febiEXAKT

Rail de guide de chaine de distribution

febi n° 25467

Réf. OE 03E 109 469

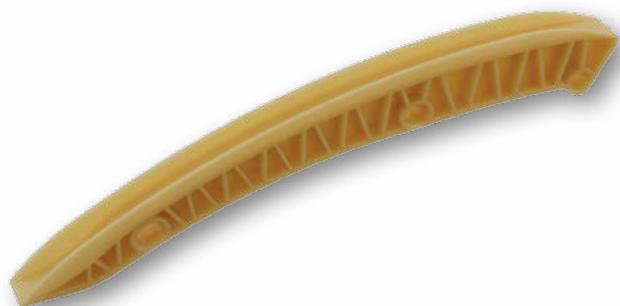
La chaîne de distribution saute, bien que tous les composants soient montés correctement. La chaîne qui saute peut empêcher le moteur de tourner rond et même provoquer une panne de moteur.

La glissière utilisée par le constructeur automobile est trop courte. Il en résulte que la chaîne peut sauter au moment du démarrage ou de l'arrêt du moteur.

La glissière a été adaptée. Celle-ci est maintenant plus longue et garantit par conséquent un guidage parfait de la chaîne dans toutes les conditions et l'empêche de sauter. **Recommandation:** Lorsque vous changez des chaînes de distribution il est recommandé en général de remplacer tous les composants (comme par exemple les glissières, les tendeurs de chaînes, éventuellement les roues dentées) pour garantir un fonctionnement parfait pendant toute la durée de vie.
